AMPLIACIÓN A ESTUDIO DE IMPACTO AMBIENTAL CATEGORÍA II

PROYECTO “CHUMICAL 1”

Tipo de documento:	Documento Justificativo (Nota de Ampliación)
Fecha de presentación:	octubre 2019

La presente es para documentar y corregir las observaciones realizadas en la nota **DEIA-DEEIA-AC-0020-1102-19** del 11 de febrero de 2019, en referencia al Estudio de Impacto Ambiental Categoría II del proyecto de energía solar fotovoltaica denominado “CHUMICAL 1”, presentado el 18 de octubre de 2018. El proyecto está ubicado en el distrito Santiago, provincia de Veraguas a 2 km sur de La Peana y su línea eléctrica de evacuación se conecta a la subestación Santiago, operada por NATURGY.

**DESCRIPCIÓN DE LA INFRAESTRUCTURA A
CONSTRUIR SOBRE LA QUEBRADA LA RASPA-
DURA.**

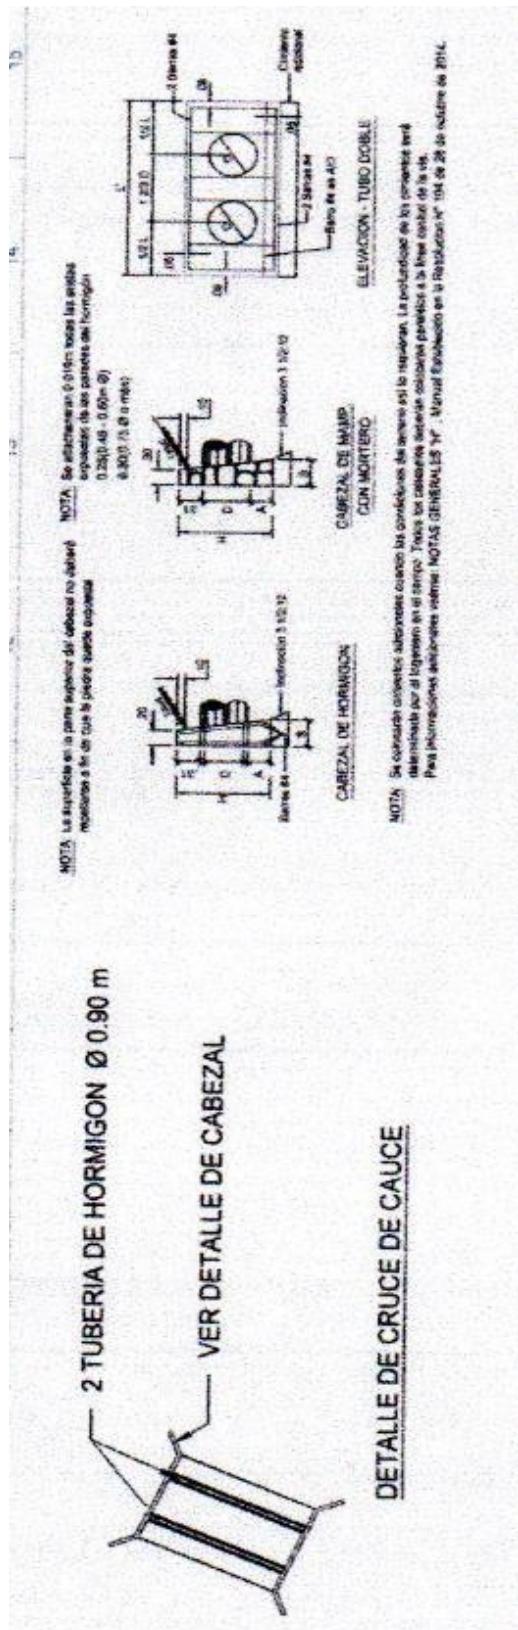
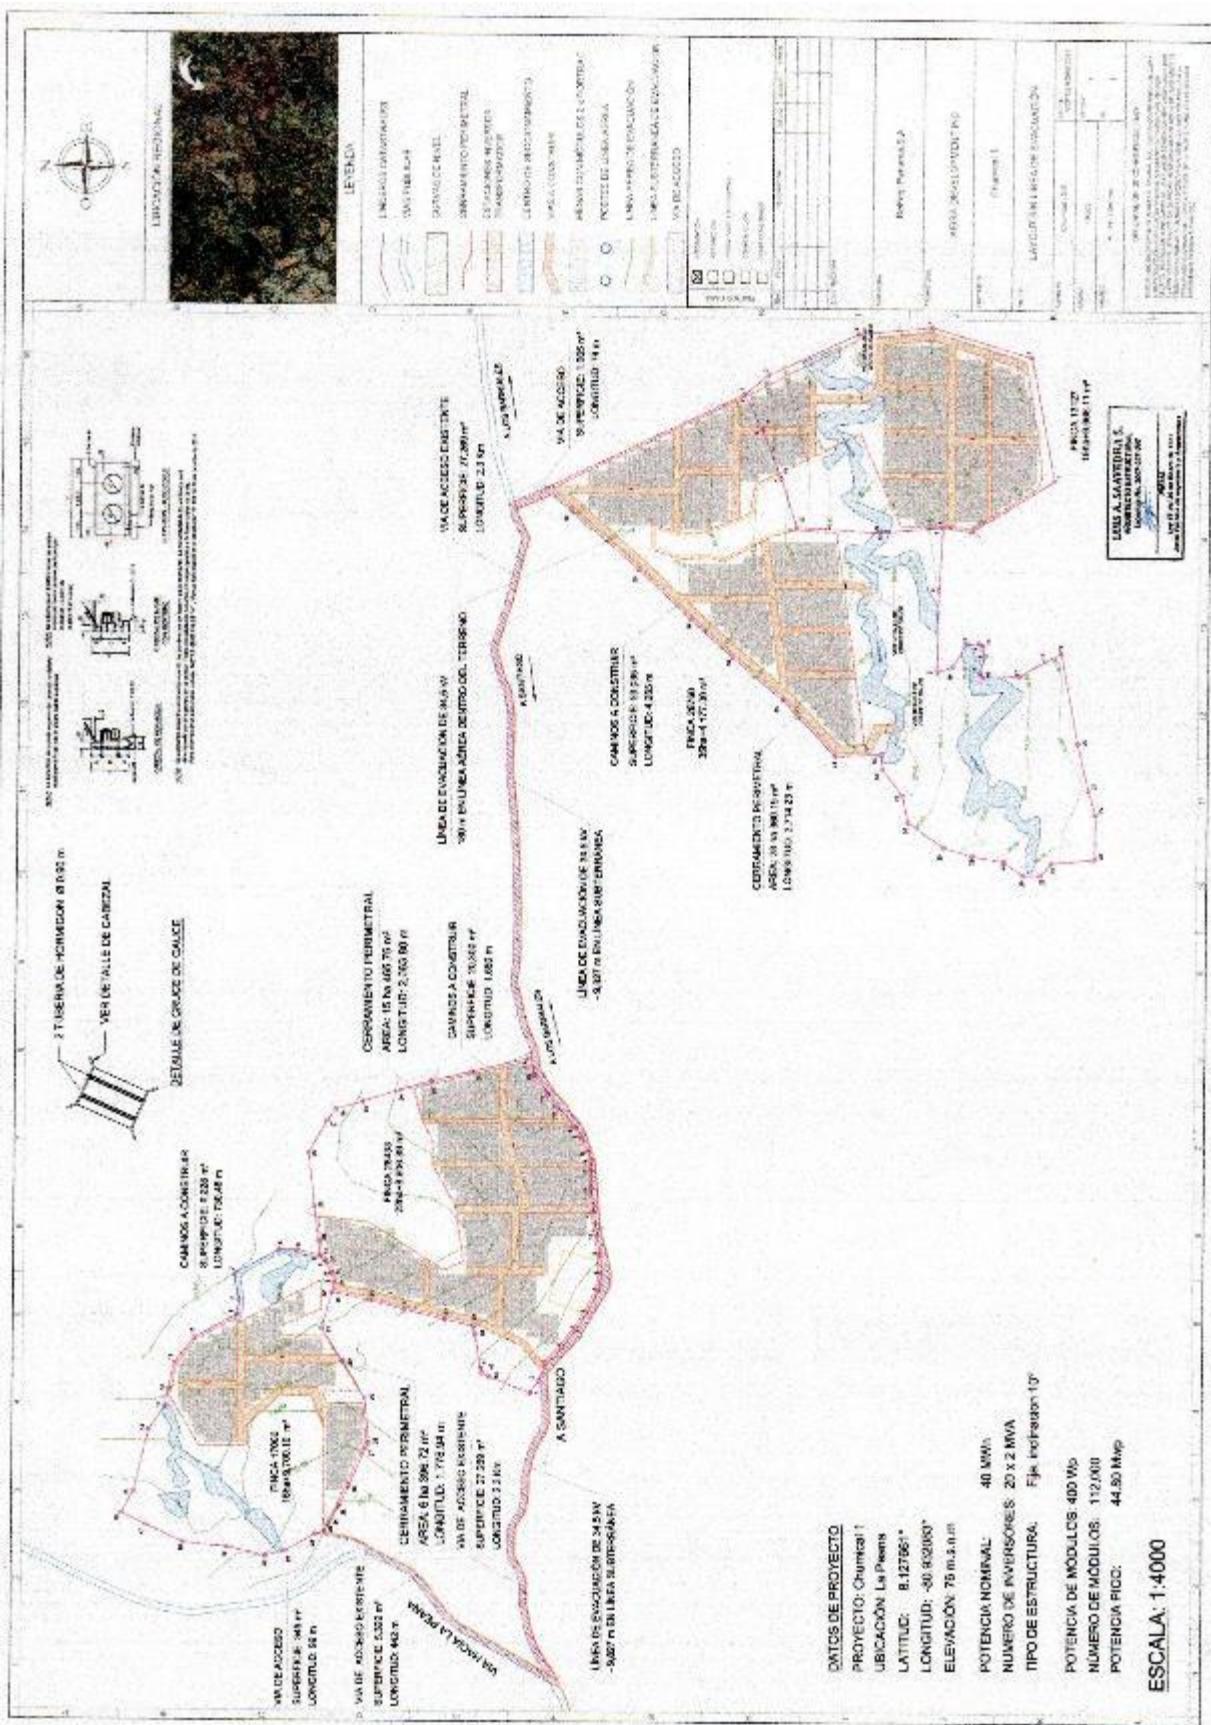
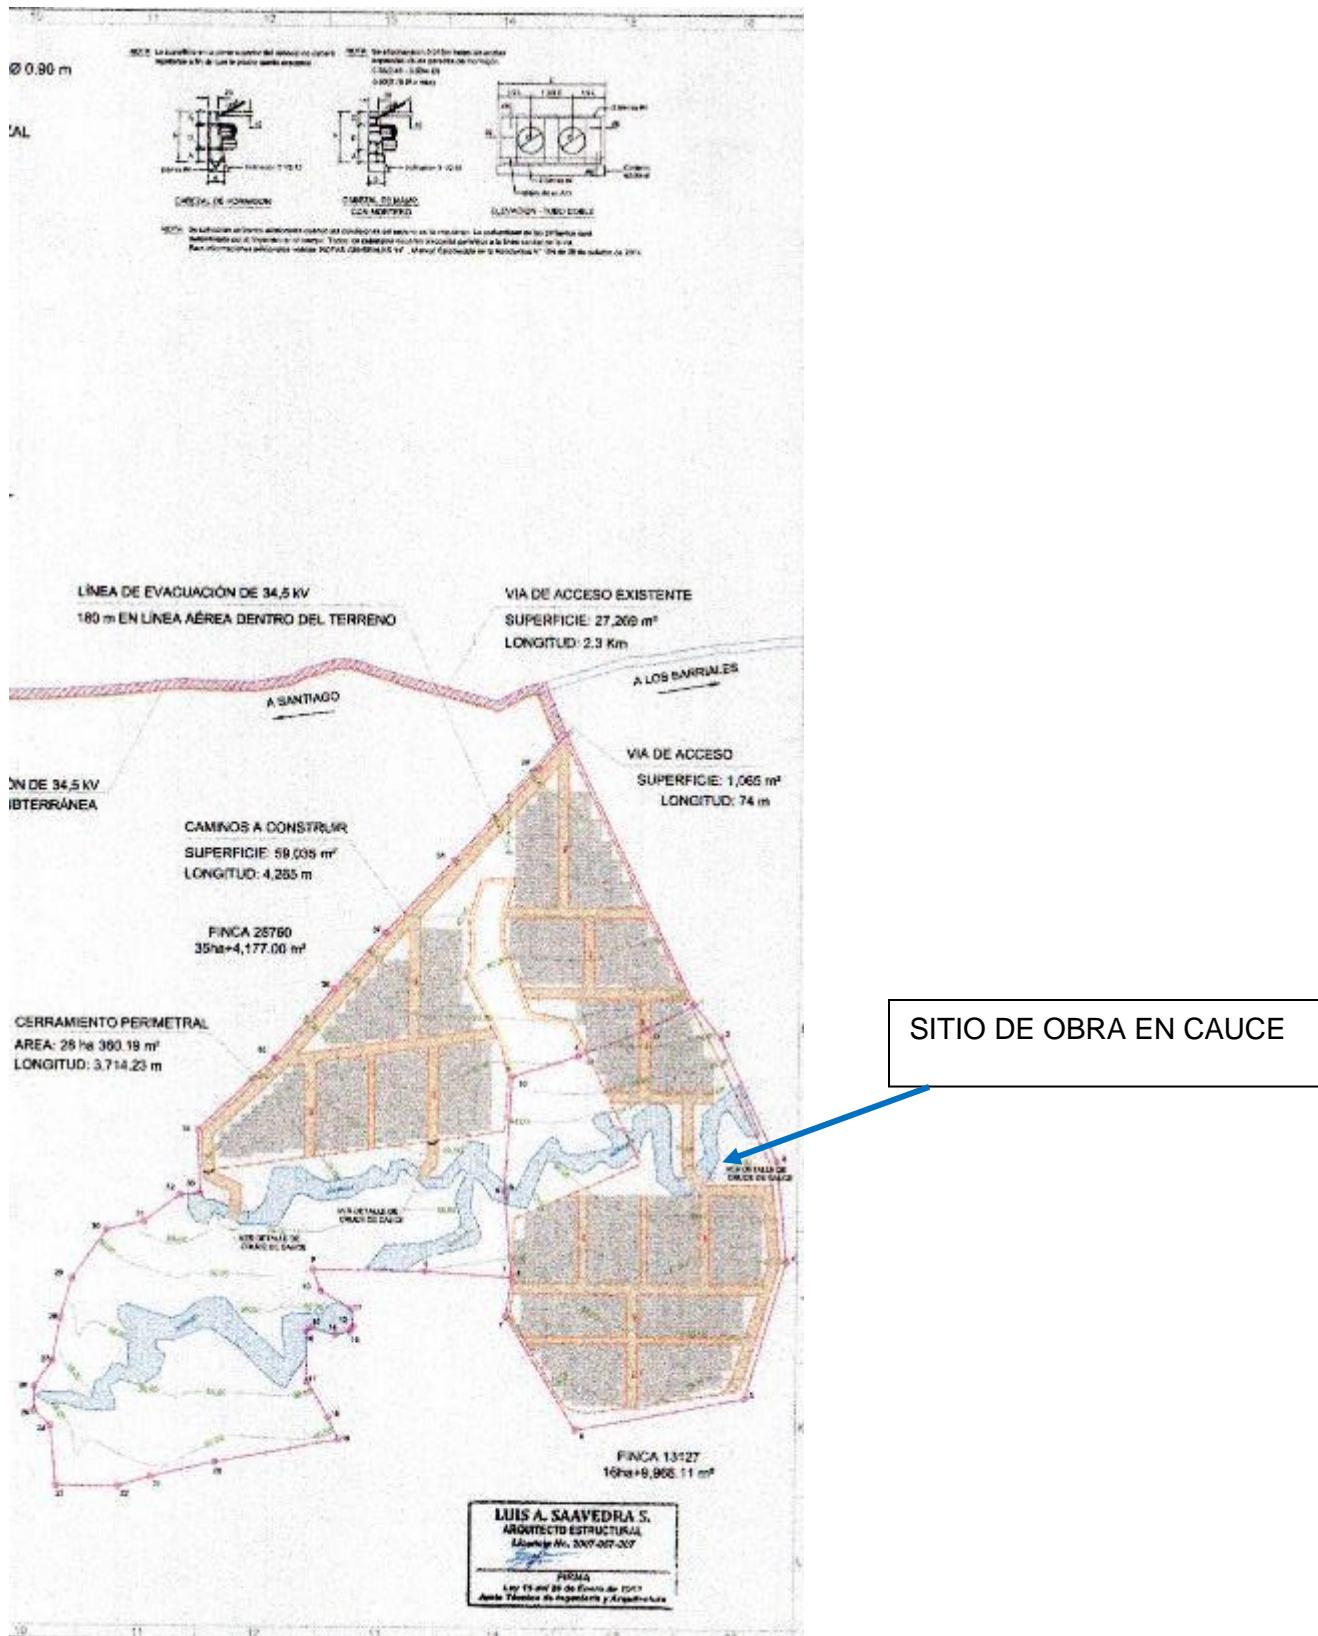
c. En la página 58 del EsIA se indica que la quebrada la Raspadura atraviesa el camino en la finca No 28433, por lo que debe aclarar el alcance de la intervención sobre la quebrada (Infraestructuras).

- d. En caso que se propongan estructuras sobre las quebradas, se solicita:
 - i. Describir que estructuras proponen realizar, las afectaciones producto de dichas estructuras (en el proyecto y aguas abajo) y las medidas de mitigación a implementar.

Se tiene proyectado la construcción de un paso de dos tuberías dobles de hormigón de 0.90 m, con cabezales y aletas de protección de manpostería y hormigón. El paso tendrá un ancho aproximado de 4 metros sobre dicha quebrada y con revestimiento de material selecto de 0.20 m.

Se presenta la sección del camino interno a construir que atraviesa la Quebrada La Raspadura, sobre la cual se estará construyendo un paso de alcantarillas, ver detalle en el **ANEXO No 10**.

R- En cuanto al diseño de la infraestructura a construir sobre quebrada La Raspadura, ver **ANEXO No 10**.
